Objet : Enquête publique sur la déclaration de projet emportant mise en compatibilité du PLU / Projet de parc photovoltaïque au lieu-dit « Thèmes » sur la commune de Besse-sur-Issole

Je viens également porter à votre connaissance, Monsieur le Commissaire Enquêteur, de nombreuses anomalies que j'ai pu relever dans le rapport de présentation rédigé par l'urbaniste conseil Monsieur Xavier GUILBERT.

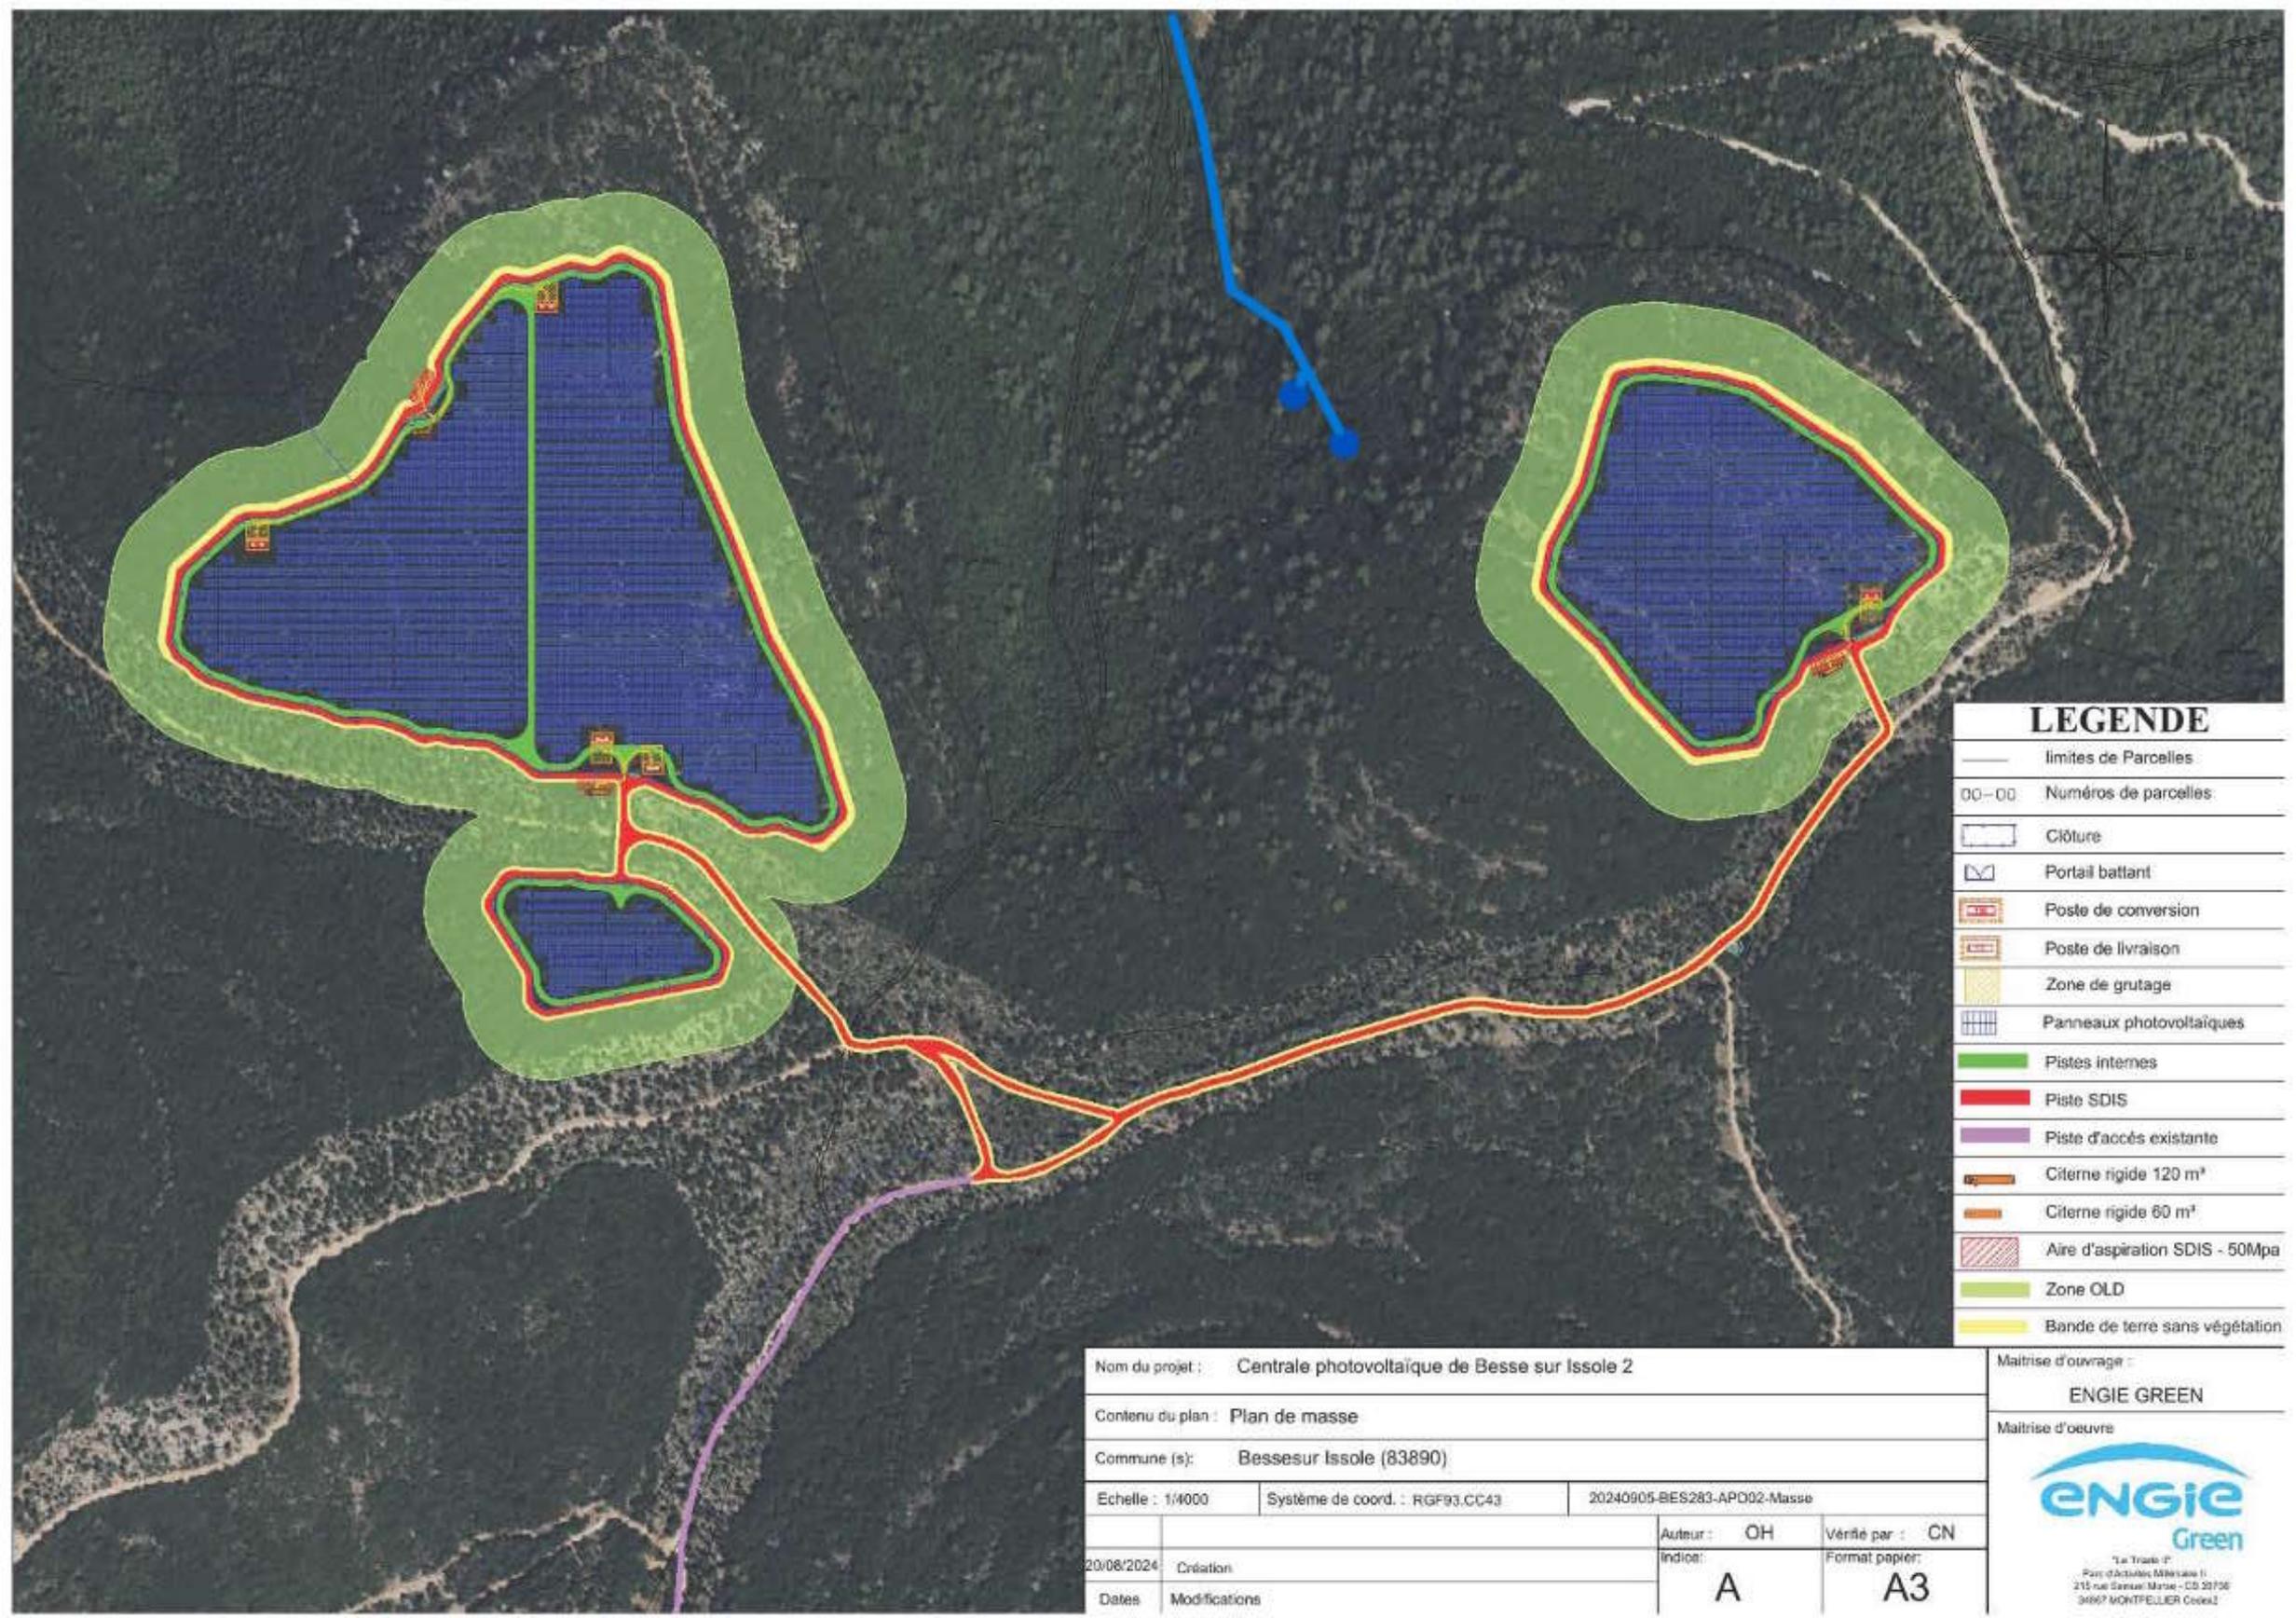
Il identifie également comme seule source la plus proche une source au lieu-dit La Rouvière à Carnoules à une distance de 700 mètres du projet (**en réalité 1300 m**) en s'appuyant sur la base de donnée ADES alors que les sources de Fontbelle sont situées juste en contrebas à une distance d'à peine **120 mètres du projet de l'est et 385 mètres du projet de l'ouest (voir pièces jointes). Sans compter la seconde bande OLD complémentaire qui réduit à l'est la distance de 120 m à 70 m (voir carte des mesures de défendabilité) !!**

Le projet de pâturage dans l'enceinte et aux abords des parcs est également un danger pour la qualité des eaux de sources et pour la vie aquatique du Ruisseau de Cocu : les eaux de ruissellement, une fois souillées par les déjections de moutons sur les deux sites, vont inévitablement tomber dans les sources et le ruisseau provoquant ainsi une forte contamination (voir la carte des écoulements généraux en page21).
